# 改善箇所説明図

## 基準不適合の内容

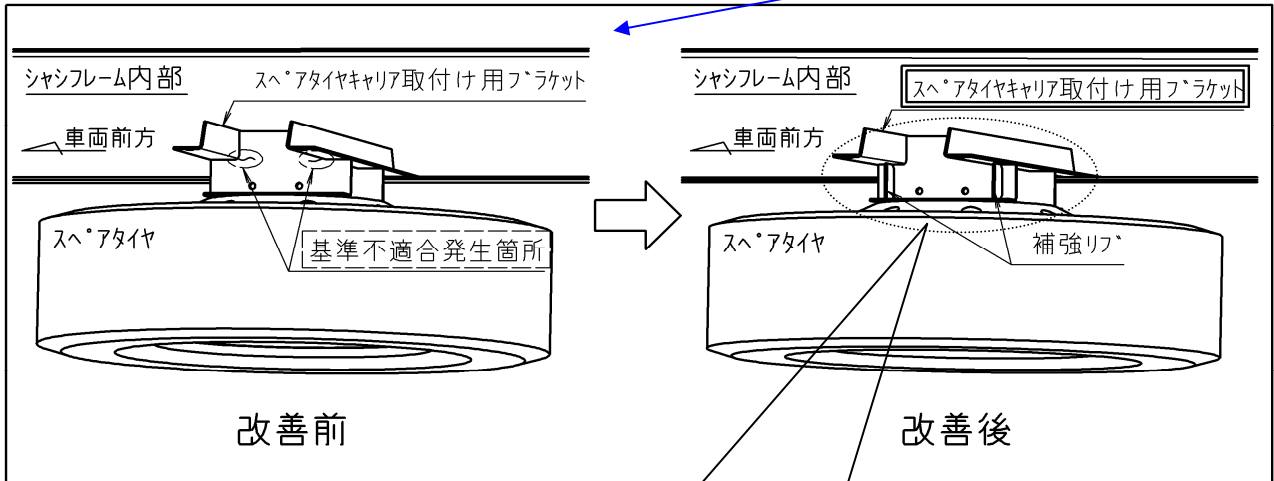
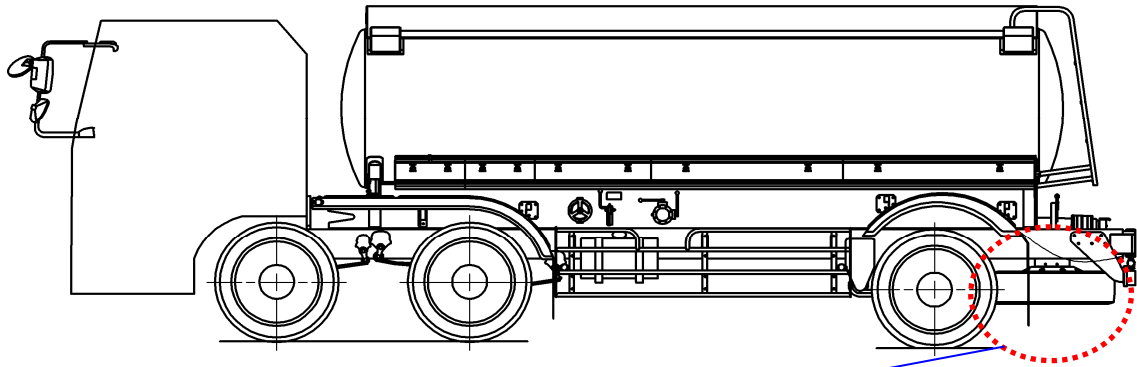
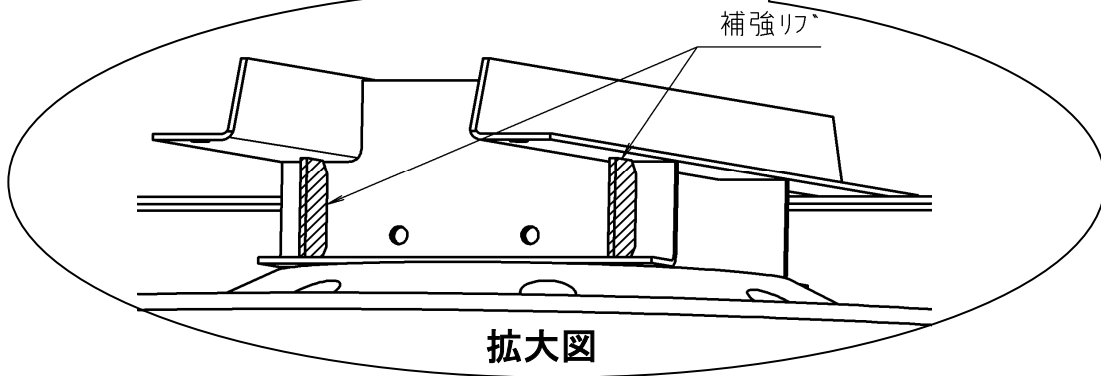
大型液体運搬用タンクを架装したエアサスペンション装着車において、車両後方シャシフレーム間に取付けたスペアタイヤキャリア取付け用ブラケットの耐久性が不足しているため、走行時の振動により、スペアタイヤキャリア取付け用ブラケットに亀裂が発生し、最悪の場合、スペアタイヤが脱落するおそれがある。

全車両、スペアタイヤキャリア取付け用ブラケットを対策品に交換する。

対策品に交換した部品(補強リブ取付け)により識別とする。
